SERVICE INFO – INA 0055

Зміна конструкції роликів деяких важелів натяжних пристроїв для приводу допоміжних механізмів

Зображення 1: Детальний вид попередньої версії ролика (зліва) і нової версії ролика (справа)

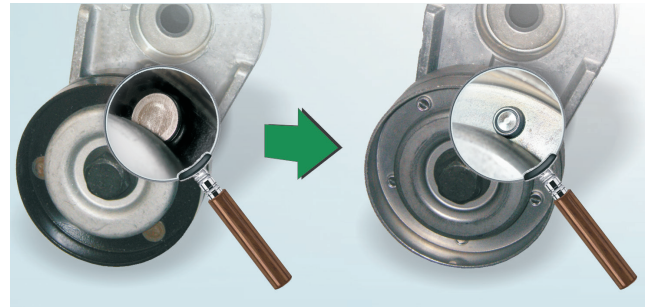
З одного боку, відмінності полягають у покритті, як показано на зображенні, (чорне покриття попередньої версії, і металеве покриття нової версії), а з іншого боку — у з'єднанні половинок поверхонь кочення (попередня версія — заклепка, нова версія — скоба).

Впродовж перехідного періоду можуть поставлятися дві версії роликів. Обидві версії відповідають технічним специфікаціям і можуть без обмеження використовуватися на наведених у каталогах марках автомобілів.
